Risposte alle Richieste di Chiarimento relative alla gara a procedura aperta Atto GE n. 9753 del 15.03.2013 – CIG 49537679D7

SERIE SERVER

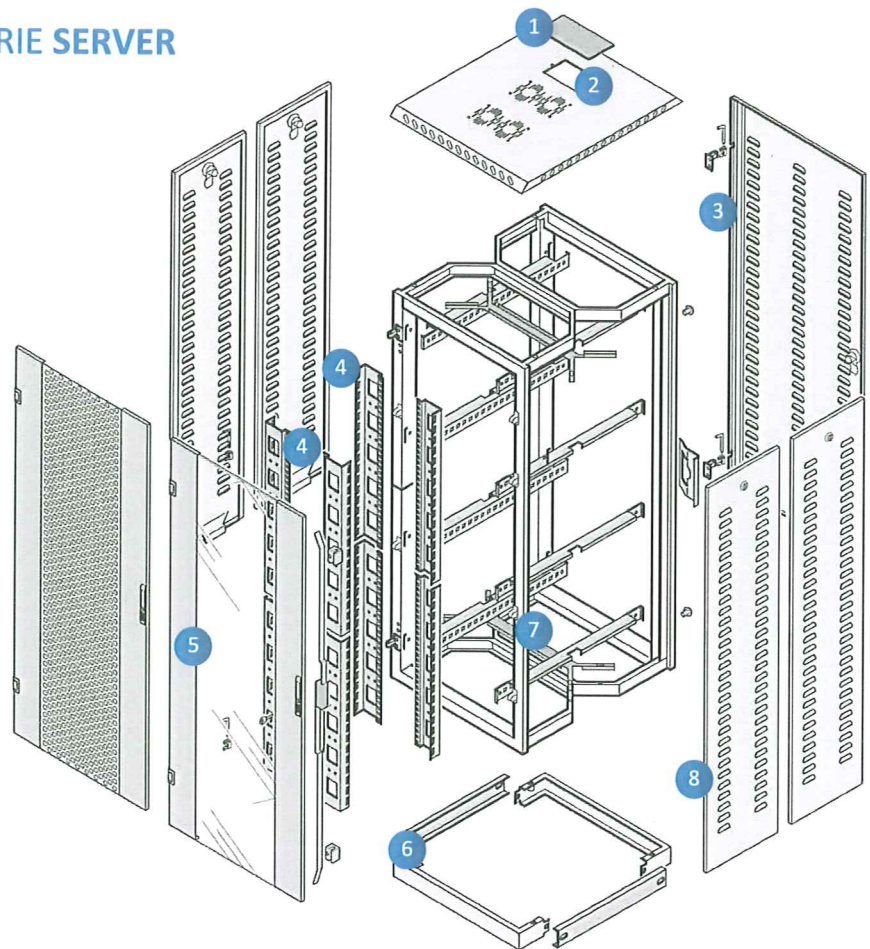
D5: Con riferimento alla gara in oggetto ed al paragrafo 2.2.2 secondo comma del Capitolato Tecnico si richiede di conoscere "quali siano la marca ed il modello dei rack presenti nei quattro CED destinatari delle forniture di gara o, in alternativa, un dettaglio delle caratteristiche o un disegno delle presiere presenti nei rack".

R5:

- i. rack standard 19" (tralicci aperti) modello 'arma1065' del distributore edslan. Prodotti simili al seguente: <http://www.fcncarpenterie.com/>
